SUPERINTENDENCIA DE INDUSTRIA Y COMERCIO	
RAD: 12-3567- -5	FECHA: 2013-07-25 15:25:02
DEP: 2020 DIRECCION DE NUEVAS CREACIONES	EVE: 379 FASE NACIONAL INCLUIDO CAPITULO II
TRA: 11 PCT-PATENTE DE INVENCION CAPITULOS I Y II	FOLIOS: 8
ACT: 519 PRESENTACION

Patente de Invención	X			Patente de Modelo de Utilidad	
Vía Nacional					
Vía PCT (Fase Nacional)	X	Capítulo I		Capítulo II	X
No. Solicitud Internacional	PCT/US2010/038650				
Fecha de Presentación Internacional	15/06/2010

Título de la solicitud: "Sistema de reactor biológico de membrana con medios suspendidos y proceso que incluye múltiples zonas del reactor biológico" (Ver página 1 del radicado N° 12-003567-00000-0000).

FIG. 1	 FIG. 4

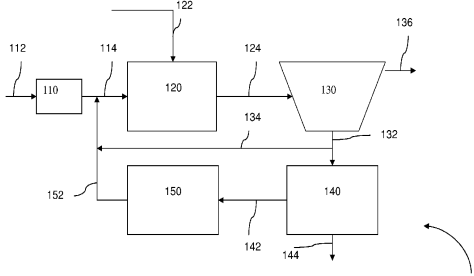
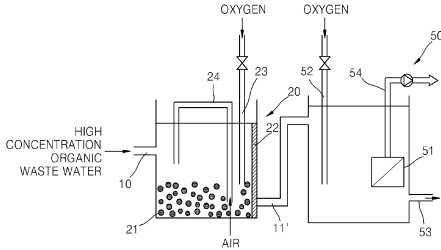
Características esenciales	D1	D2
Un sistema de tratamiento de aguas residuales para tratar aguas residuales, caracterizado porque comprende:	Un sistema de tratamiento de aguas residuales que comprende (Fig. 1, resumen):	Un sistema de tratamiento de aguas residuales que comprende (Fig. 4):
Una primera zona de reacción biológica construida y configurada para recibir y tratar el agua residual:	Una primera zona de reacción biológica, es tanque tratamiento (120) (Fig.1) para recibir el agua a tratar (Fig. 1, Párr. 56).	Una primera zona de reacción biológica (20) y una segunda reacción biológica zona (50), (Fig. 4).
Una segunda zona de reacción biológica que incluye un subsistema de separación, la segunda zona de reacción biológica construida y configurada para recibir efluente de la primera zona de reacción biológica	Segunda zona de reacción biológica (separador 150) (Fig. 1) donde se incluye un subsistema de separación (Párr. 62, Fig. 1), recibe el efluente de la primera zona de reacción a través de un conducto (142) (Fig. 1, Párr. 61).	Una segunda zona de reacción biológica (20) incluye un subsistema de separación (22) para el mantenimiento de un material adsorbente (21) en dicha segunda zona biológica, la segunda zona de reacción biológica construido y dispuesto para recibir efluentes a partir de la primera zona de reacción biológica (Fig. 4).

Un sistema de suspensión para material adsorbente en la segunda zona de reacción biológica; y	Un sistema de suspensión con material absorbente (Párr. 37) en la segunda zona reacción biológica (separador (150)) (Fig. 1, Párr. 62).	Un sistema de suspensión (24) para el adsorbente material en la segunda zona de reacción biológica (Fig. 4).
Un sistema de operación de membrana localizado corriente debajo de la segunda zona de reacción biológica que es construida y configurada para recibir agua residual tratada de las segunda zona de reacción biológica y desechar un permeado de membrana.	Un sistema operativo de membrana (Párr.58) situado aguas abajo de la segunda zona de reacción biológica (a través de conductos (152), (114) y (124) (Fig. 1) para recibir agua residual tratada de la segunda zona biológica de reacción (Párr. 58) y desechar una membrana permeable (efluentes) (Párr.68).	Un sistema de operación de membrana (51) situado corriente debajo de la segunda zona de reacción biológica que es construido y dispuesto para recibir las aguas residuales tratadas en la segunda zona de reacción biológica y de descarga el permeado de una membrana (Fig. 4).

De acuerdo con la tabla anterior, las características esenciales del sistema de la reivindicación 1 habían sido divulgadas previamente en los documentos D1 y D2, por lo tanto, la materia reivindicada no es nueva.
